SUPERINTENDENCIA DE INDUSTRIA Y COMERCIO			
RAD:	12-115538- -6	FECHA:	2013-07-10 15:19:44
DEP:	2020 DIRECCION DE NUEVAS CREACIONES	EVE:	378 FASE NACIONAL INCLUIDO CAPITULO I
TRA:	11 PCT-PATENTE DE INVENCION CAPITULOS I Y II	FOLIOS:	5
ACT:	519 PRESENTACION

Asunto: Radicación: 12-115538- -6
 Trámite: 11
 Evento: 378
 Actuación: 519
 Oficio: 11852
 Folios: 5

Título de la solicitud: “Recipiente termofijo”

Figura 1 del documento D1

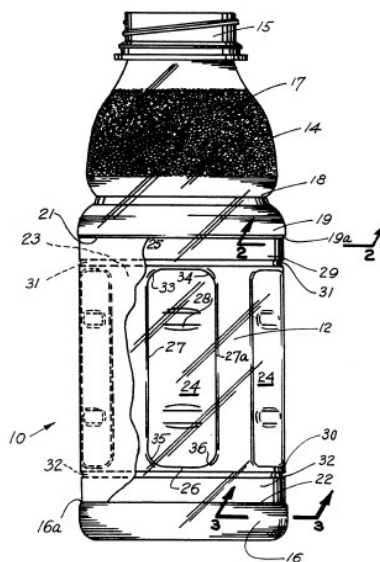
De acuerdo a lo anterior, las características técnicas de la reivindicación 1 han sido anticipadas por el documento D1, el cual muestra un recipiente termoestable, que consta de un cuello, hombro, pared lateral y base, que posee además paneles de vacío, nervaduras o columnas, zonas circunferenciales que se funden con el borde generando una superficie de transición, una configuración simétrica y diametral opuesta de los anteriores elementos como se revela en la Figura 7, y la capacidad de cambiar de un primer a un segundo diámetro circunferencial por efecto de las presiones negativas internas.

De la misma forma, el documento D1 muestra que las características técnicas reclamadas en la reivindicación 13 también han sido divulgadas por el documento D1, que muestra un recipiente con idénticas características, y en donde se muestra una configuración

equidistante de paneles y superficies de transición para que actúen en conjunto en respuesta a fuerzas de presión interna.

Figura 7 del documento D1

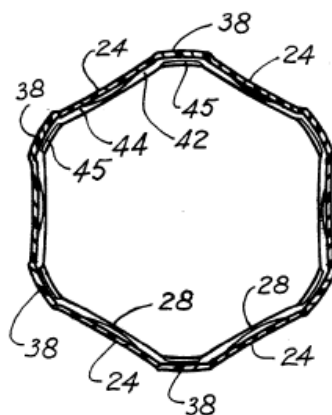
- Reivindicación 2 a 4: D1 anticipa nervaduras o columnas plegables que se extienden sobre la pared y sobre las superficies superiores (Col. 5 Líneas 46 a 50, Fig. 7).
- Reivindicación 5: La base del recipiente que se une a la pared, y que permite ayudar a compensar la contracción por el vacío son características que D1 muestra así: *"la prevención de la pared lateral se colapse hacia dentro al tiempo que permite los paneles 24 para operar en conjunción con la parte de base 16 del recipiente para compensar la contracción de volumen del líquido de llenado en caliente como se enfría el líquido de vacío."* (Col. 6, líneas 1 a 7).

- Reivindicación 6: El documento D1 menciona paneles de vacío, adaptados para flexionarse hacia dentro para contrarrestar las presiones negativas (Col. 6 Líneas 52 a 55).
- Reivindicación 7 y 12: De acuerdo a lo revelado por D1, las áreas de transición o superficies circunferenciales que se funden sobre el borde la pared del recipiente, están conectadas con los paneles de vacío, por lo cual también intervienen en el proceso de contracción en presencia de presiones de vacío. (Col. 5 Líneas 46 a 50, Fig. 7).
- Reivindicación 8 a11: Según las figuras 1 y 7 del documento D1, los paneles de vacío y las superficies circunferenciales o de transición se encuentran fundidos en bordes sobre la pared del recipiente, y son cóncavas de acuerdo a la vista transversal.(Col. 5 Líneas 46 a 50, Fig. 7).

- Reivindicación 14 a 16: Según las figuras 1 y 7 del documento D1, los paneles de vacío y las superficies circunferenciales o de transición se encuentran fundidos en bordes sobre la pared del recipiente, y son cóncavas de acuerdo a la vista transversal. (Col. 5 Líneas 46 a 50, Fig. 7).
- Reivindicación 17 a 21: De acuerdo a lo divulgado por D1, los paneles de vacío, superficies adyacentes, y otras zonas como la base están configuradas para flexionarse hacia dentro en función de la presión interna negativa *“la prevención de la pared lateral se colapse hacia dentro al tiempo que permite los paneles 24 para operar en conjunción con la parte de base 16 del recipiente para compensar la contracción de volumen del líquido de llenado en caliente como se enfría el líquido de vacío.”* (Col. 6, líneas 1 a 7).
